Project: **Civiele rioolopdracht 2025**
Omschrijving: **Bouwmeesterbuurt herstel werkzaamheden 1H**

Tekeningnummer: **SRU-00-25-022-R01**

Blad 8 van 17

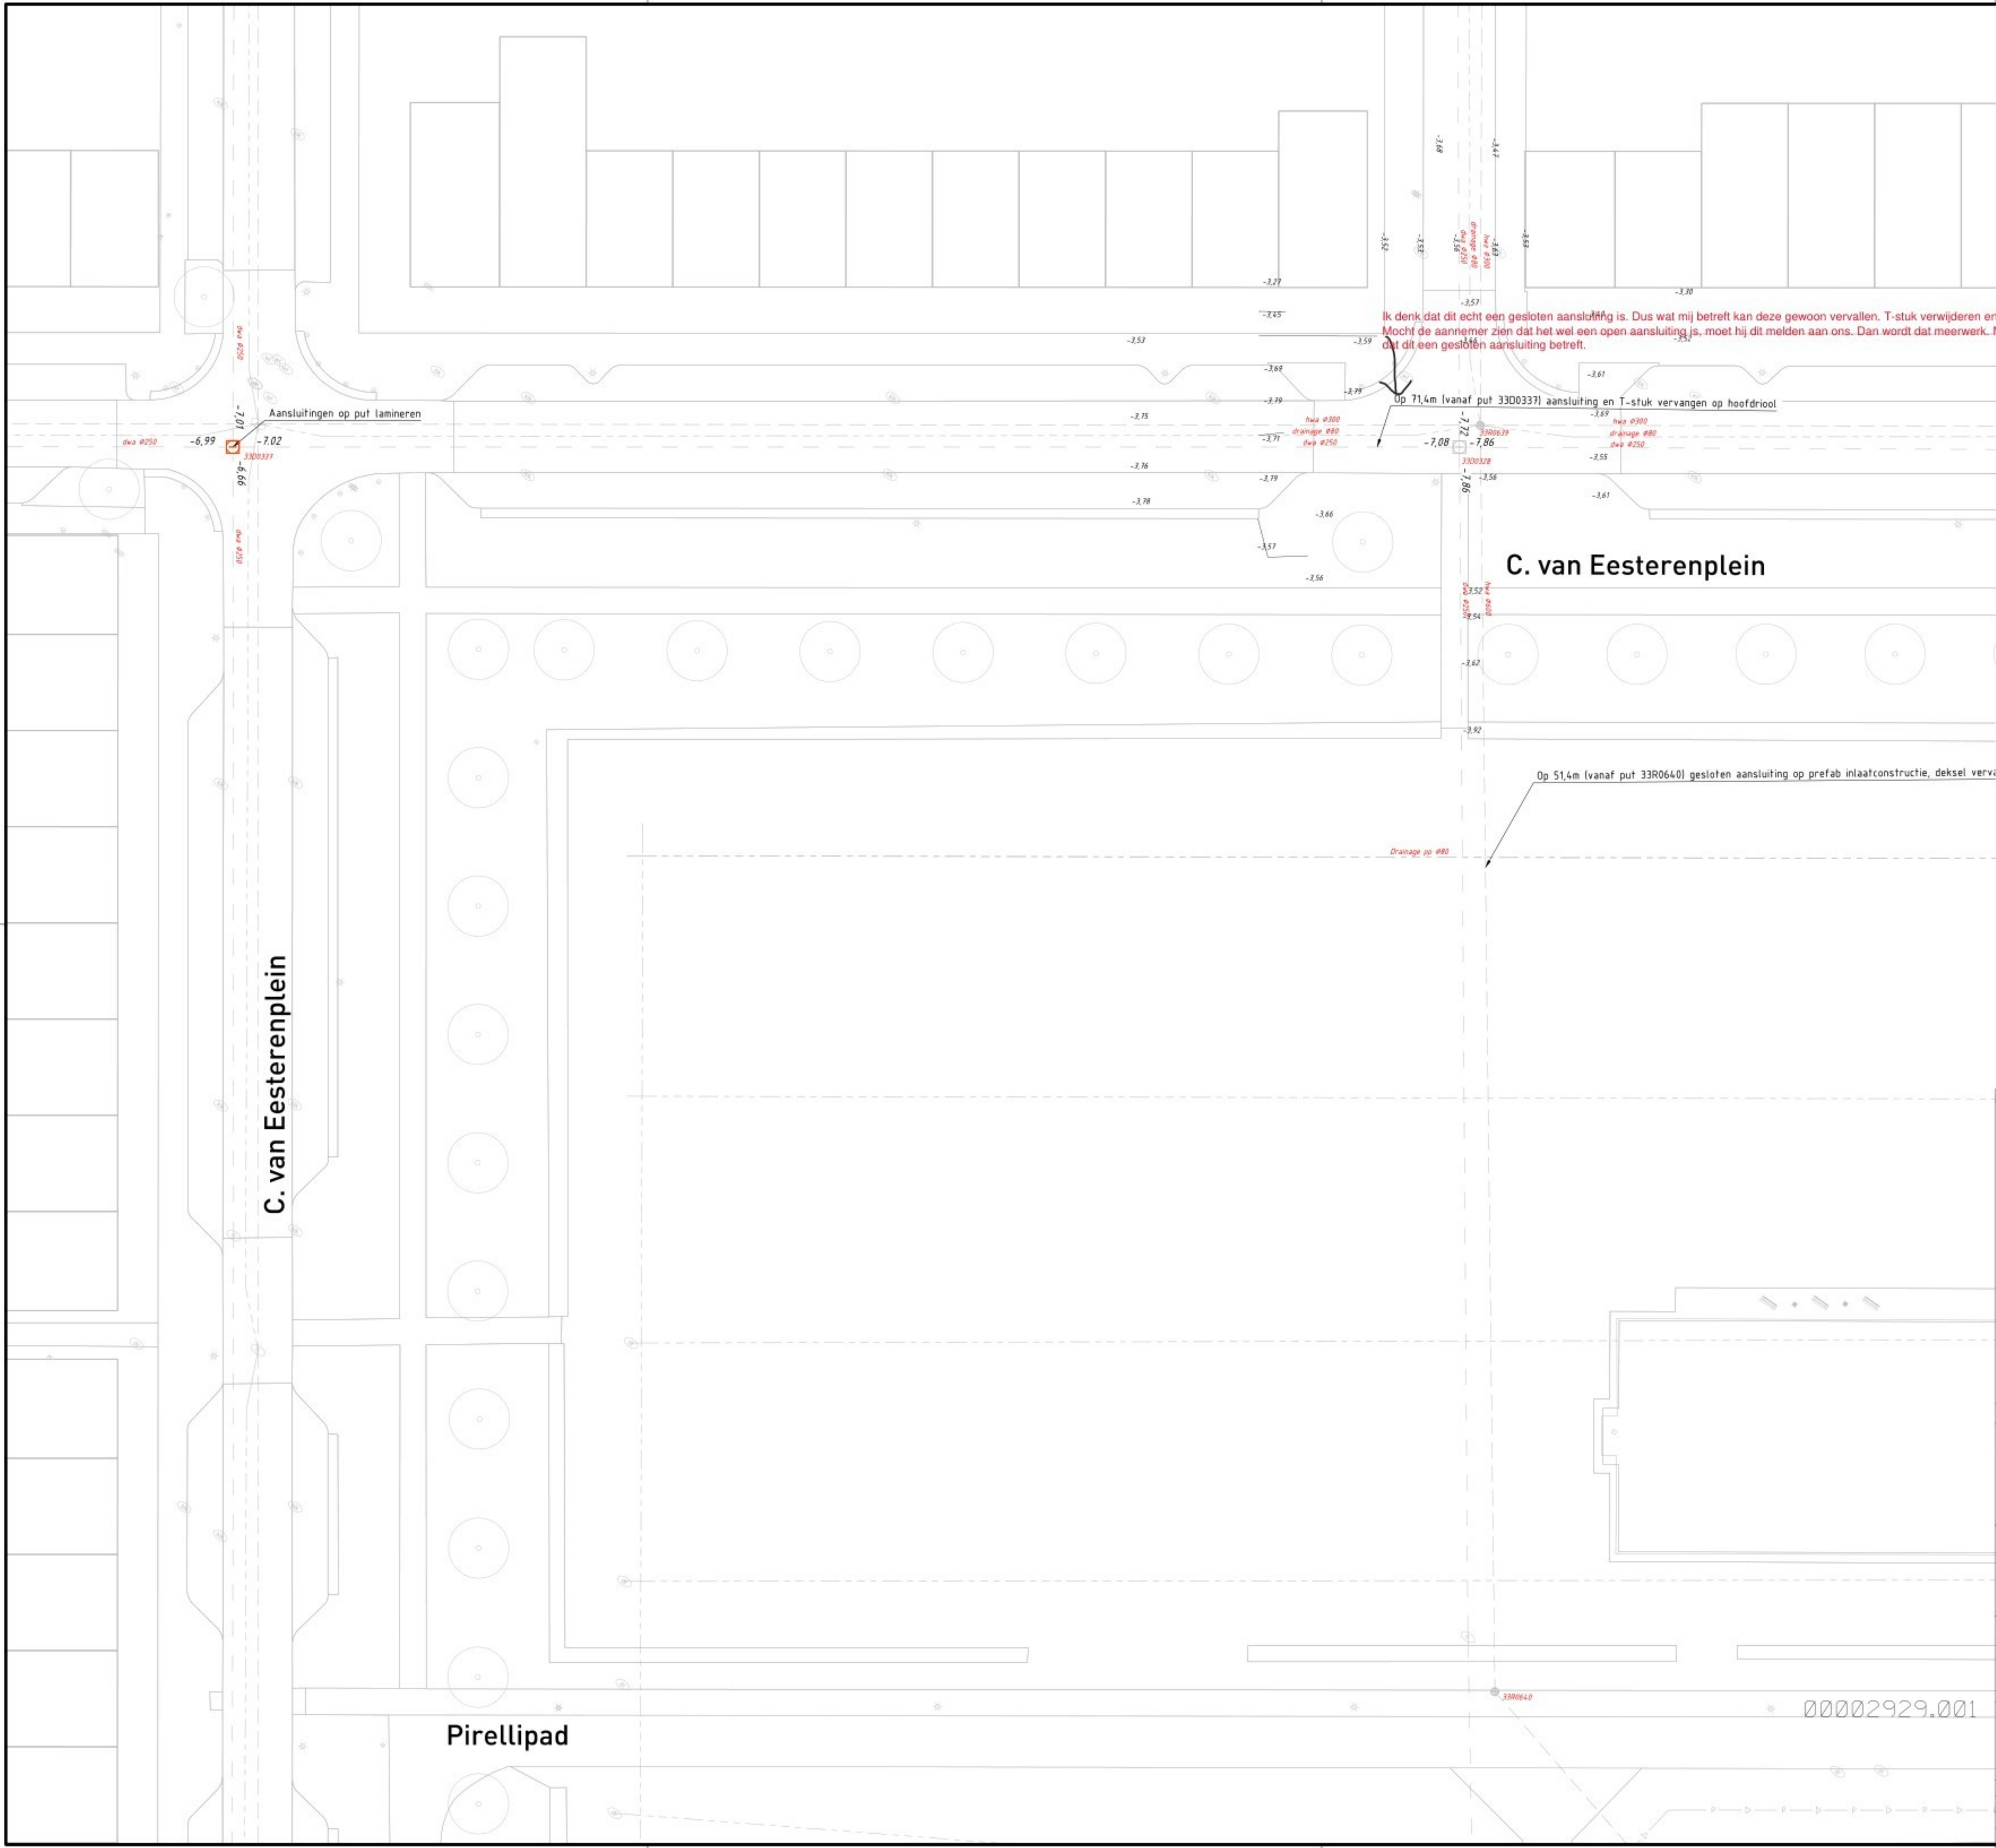
Ik denk dat dit echt een gesloten aansluiting is. Dus wat mij betreft kan deze gewoon vervallen. T-stuk verwijderen en schuifmoffen plaatsen en buis herstellen.
Mocht de aannemer zien dat het wel een open aansluiting is, moet hij dit melden aan ons. Dan wordt dat meerwerk. Maar aan de hand van de tekeningen, en inspectiebeelden concluderen wij dat dit een gesloten aansluiting betreft.
